Pour la CPV SUN 40

Réponse à l'avis de l'autorité environnementale Projet de parc photovoltaïque

Commune de Treignac
Zone d'activités Le Borzeix

La MRAe de Nouvelle-Aquitaine a émis un avis en date du 28 octobre 2019 (n°MRAe 2019APNA149).

Carte 1. Tracé prévisionnel de raccordement du parc solaire de Treignac au poste source de Monceaux-la-Virole

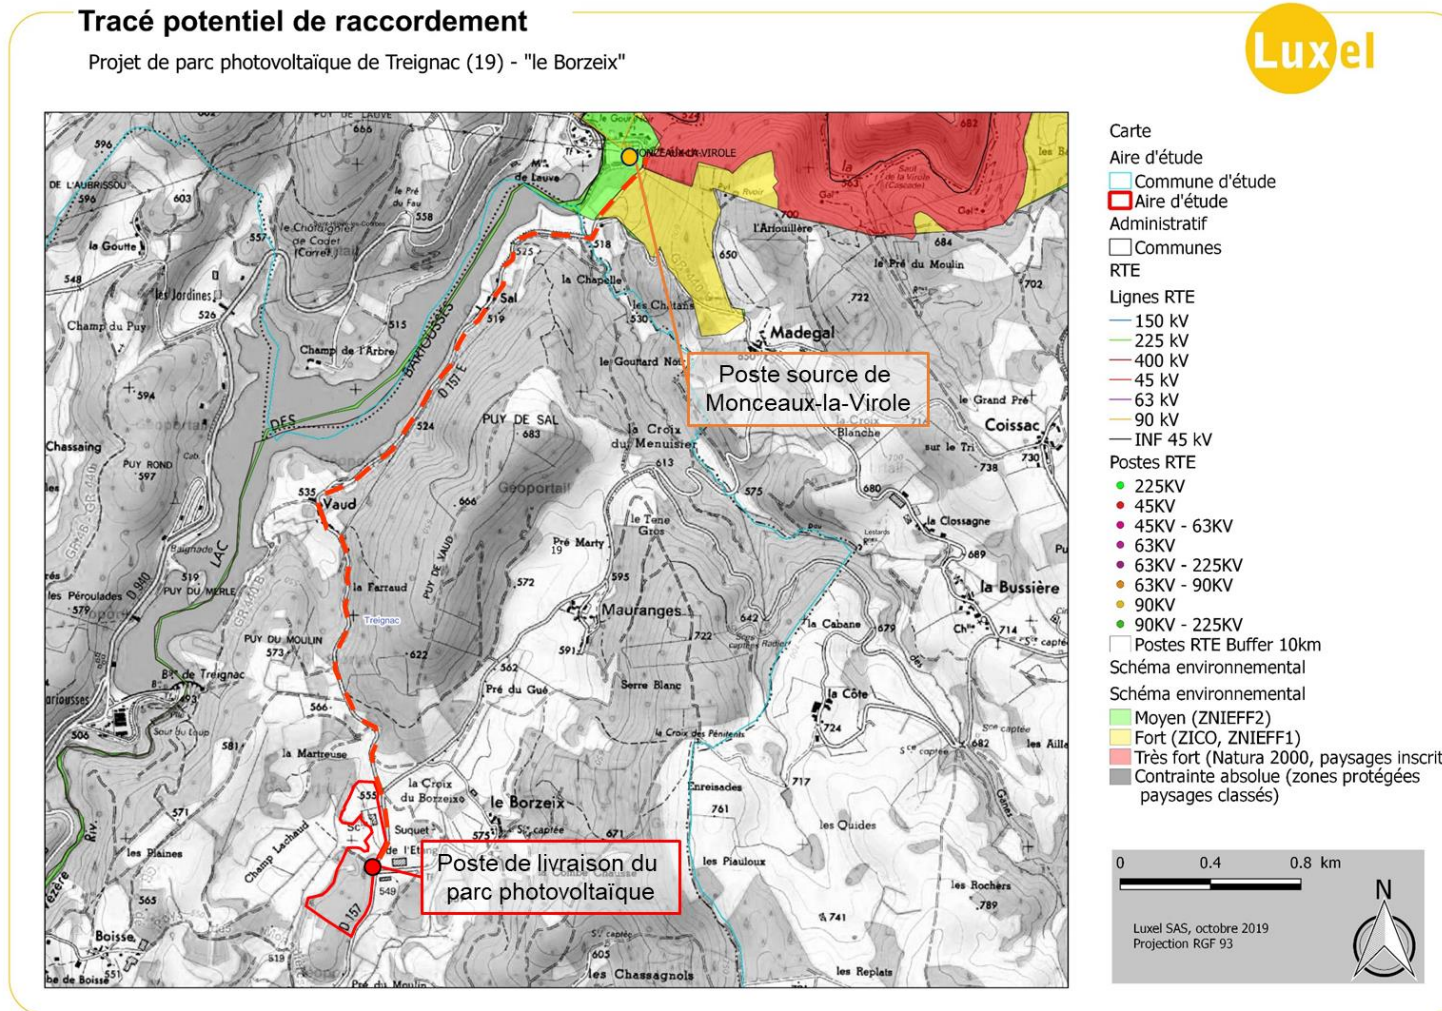
Extrait avis MRAe : *La Mission Régionale d'Autorité environnementale (MRAe) relève que la question du raccordement reste au stade de l'intention alors que le raccordement au réseau électrique est un élément indissociable du projet et que ses impacts devraient être analysés et détaillés.*

La solution définitive de raccordement au réseau public d'électricité ne sera connue qu'après l'obtention du permis de construire, conformément aux dispositions imposées par ENEDIS, en charge des travaux de raccordement.

Le poste source le plus proche du projet disposant d'une capacité réservée suffisante pour satisfaire la puissance de raccordement du parc solaire de Treignac appartient au S3REnR de la région Nouvelle-Aquitaine et correspond au poste source de Monceaux-la-Virole. A ce stade, le raccordement le plus probable est donc un raccordement direct au poste-source de Monceaux-la-Virole (commune de Lestards) situé au nord du projet.

Sur la base du retour d'expérience des autres projets construits, le tracé probable de raccordement consisterait à se connecter à ce poste-source via la création d'un câble souterrain passant le long des voiries existantes. Ainsi, le tracé probable envisagé est cartographié ci-dessous. Il fait environ 4 km et traverse essentiellement des milieux ruraux. Il longera à priori la RD 157 E1.

Les impacts potentiels liés à la phase de raccordement du parc solaire au réseau électrique sont évoqués à la page 152 de l'étude d'impact :

Description des modalités techniques du débroussaillage

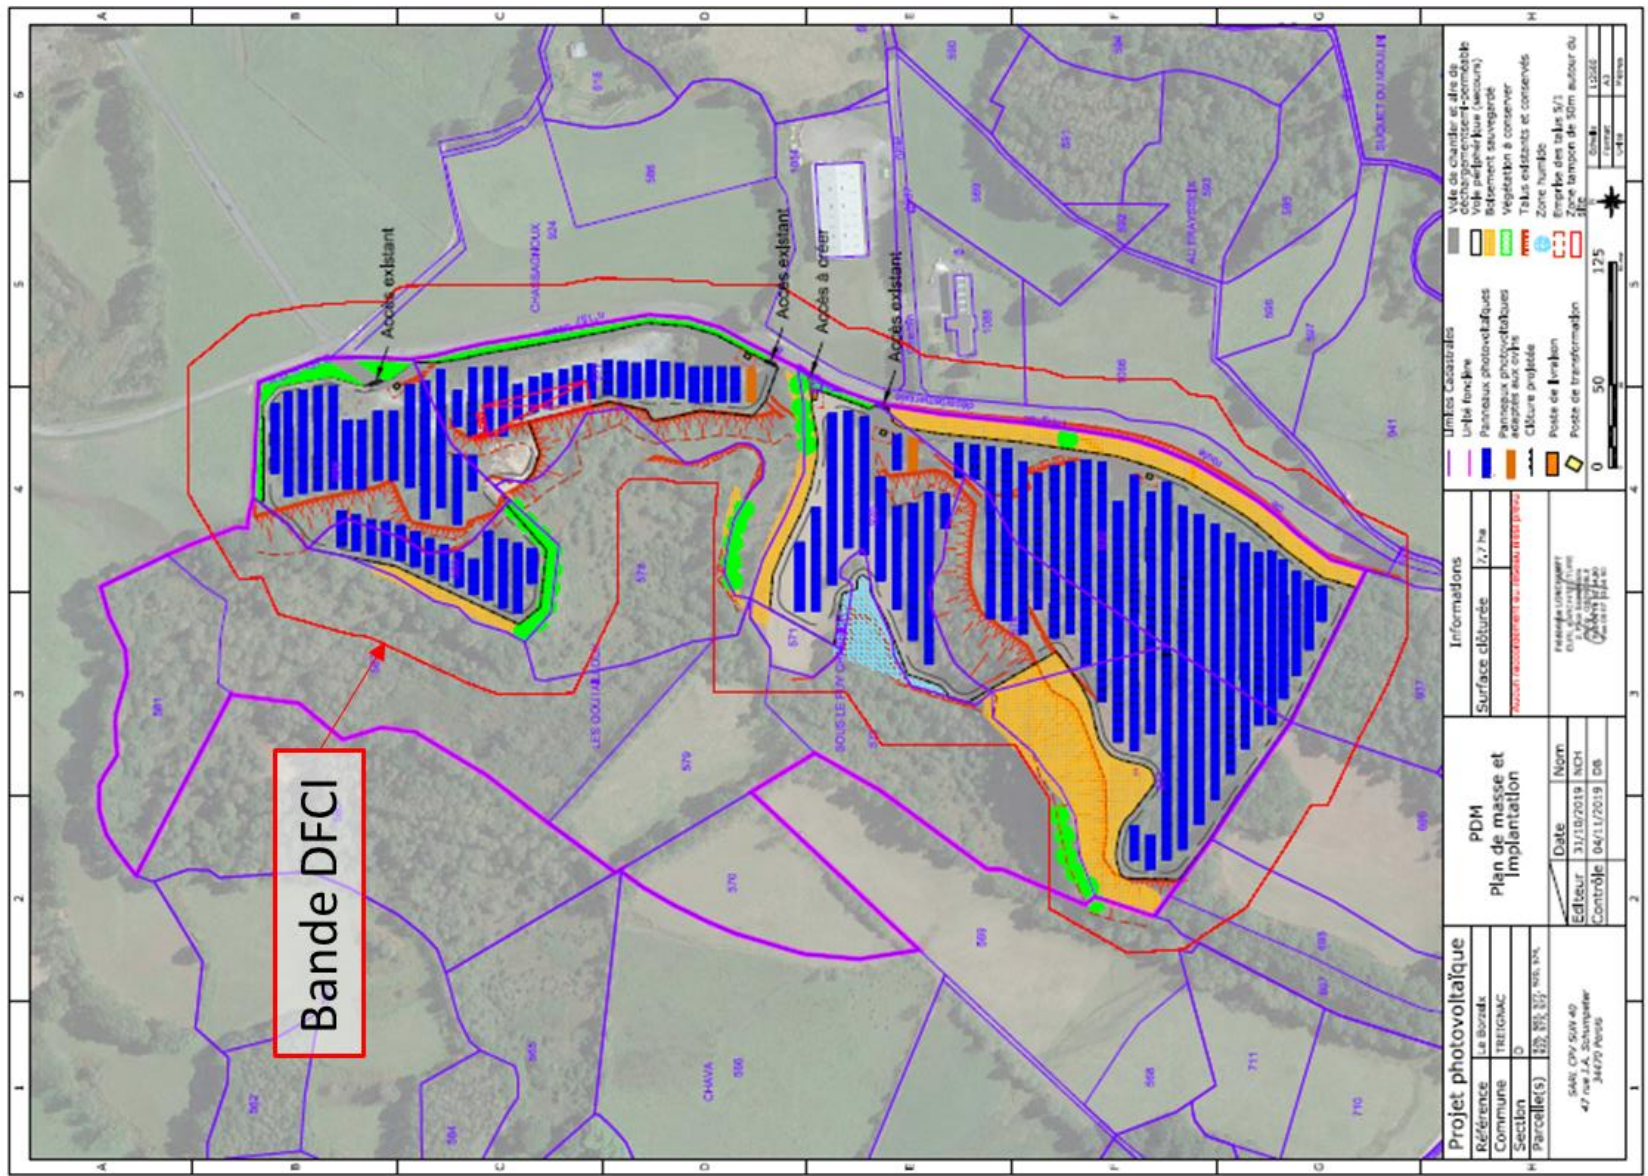
Extrait avis MRAe : *Compte tenu que des zones de boisements sont présentes à proximité immédiate du projet, l'étude devrait préciser les mesures prises vis-à-vis du risque incendie. Sauf démonstration inverse, le dossier devrait mentionner la présence d'une réserve d'eau (réserve incendie) et des mesures de prévention ou de lutte contre l'incendie tel le maintien dans un état débroussaillé d'une bande de 50 mètres autour du bord extérieur, et ce, dès le commencement des travaux. Dans le dossier présenté, ce débroussaillage n'apparaît pas sur le plan de masse et sa compatibilité avec l'aménagement prévu n'est pas démontrée.*

La MRAe estime que tant par sa situation à proximité d'espaces boisés que par la nature du projet, la prévention du risque incendie et les éléments de sa prise en compte dans la conception du projet ne sont pas apportés à un niveau suffisant dans le dossier présenté.

Le site de Treignac étant partiellement bordé par des milieux forestiers et pré-forestiers et afin d'assurer la prévention du risque incendie, une bande de 50 mètres de large sera débroussaillée en bordure des installations photovoltaïques (appelée ci-après bande DFCI), et ce, dès le commencement des travaux. Le plan de masse ci-après fait figurer la bande DFCI qui sera concernée par les opérations de débroussaillage.

Au nord et à l'ouest du site, les terrains situés dans la bande DFCI sont actuellement exploités par l'agriculture et donc régulièrement fauchés ce qui limite les opérations de débroussaillage qui seront à réaliser.

Afin de limiter le risque de propagation d'incendie, les opérations de débroussaillage viseront donc à réduire les strates herbacées et arbustives. Cet entretien comprendra :

- La coupe de la strate herbacée ;
- La coupe de la végétation ligneuse basse (strate arbustive) ;
 - o Les arbustes seront supprimés en sous-étage des arbres maintenus,
 - o En dehors des zones de sous-bois et des lisières boisées, des arbustes pourront être conservés, de façon isolée ou sous forme de petits massifs arbustifs séparés les uns des autres et de tout autre arbre ou arbuste d'au moins 5 mètres afin d'assurer une discontinuité du couvert végétal. Leur couvert sera limité à environ 10 % de la surface à débroussailler. Dans ce cas, ils ne devront pas se situer sous les houppiers des arbres conservés.

Le site étant ceinturé par une voirie légère, une distance minimale de 4 mètres sera maintenue entre les arbres situés hors emprise clôturée et les installations solaires. Aucune opération de déboisement n'est nécessaire.

Figure 1. Zonage de la carte communale au niveau du secteur étudié

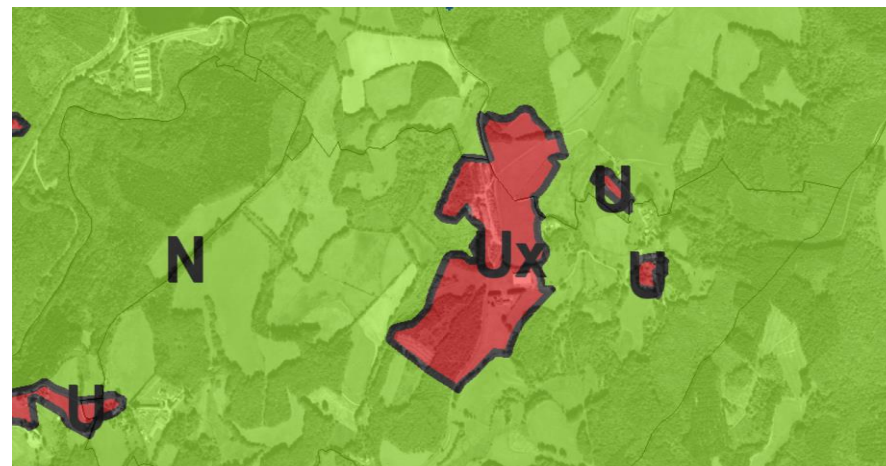
Extrait avis MRAe : *La MRAe relève les ajustements opérés dans le site choisi, mais considère que le choix d'implantation de la centrale aurait mérité d'être argumenté en comparaison avec d'autres sites véritablement alternatifs.*

Un processus de concertation a été engagé avec la mairie de Treignac pour l'identification de terrains favorables à la mise en place du projet de parc photovoltaïque sur le territoire communal.

L'analyse de la carte communale a permis de mettre en évidence un secteur constructible Ux potentiellement favorable au niveau de la zone d'activités Le Borzeix (cf. Figure 1).

Initialement, le site envisagé par LUXEL pour le développement du projet correspondait aux parcelles situées sur la partie nord-est du secteur Ux et représentant une superficie d'environ 7,5 ha (cf. Figure 2).

Bien que présentant une topographie très favorable à l'implantation d'un parc photovoltaïque (absence de talus, topographie homogène) et ne nécessitant pas d'opération de défrichement importante, ce secteur n'a pas été retenu car la majorité des parcelles (environ 6 ha) font l'objet d'un usage agricole. D'autre part la mairie de Treignac souhaite garder le site initialement proposé par Luxel, pour permettre une extension des locaux de la Société des Eaux de Source de Treignac.

Le second secteur a été retenu sur la base des éléments suivants :

- Contraintes topographiques localement importantes (présence de talus) mais permettant le développement du projet sur une surface satisfaisante présentant une pente homogène,
- Présence d'un usage agricole limité à l'échelle du site,
- Visibilité restreinte en raison de la végétation présente en bordure des parcelles,
- Présence d'éléments pollués ou potentiellement pollués permettant de considérer la partie Nord comme un site partiellement dégradé,
- Défrichement nécessaire au développement du projet concernant principalement des zones de végétation de recolonisation ligneuse présentant un intérêt forestier limité.

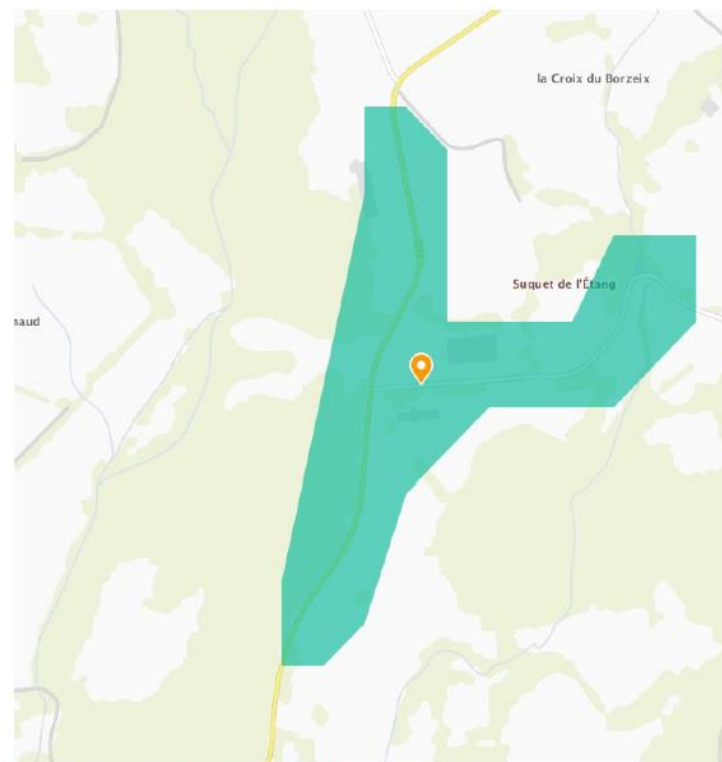
Concernant le troisième point évoqué dans votre courrier de réponse, relatif à la DECI, pourriez-vous me préciser la localisation et les caractéristiques des bouches ou réserves d'eau incendie les plus proches du projet ? Vous trouverez ci-joint le plan de localisation du site.

Je vous joins un extrait cartographique de la couverture d'un poteau incendie (PI) existant situé sur la voie desservant le lieu-dit Le Borzeix.
Cet aménagement est suffisant à la DECI du projet. De plus il existe un autre PI situé sur la RD 157 à environ 200 mètres du carrefour de la RD et de la voie communale où est positionnée le premier PI.
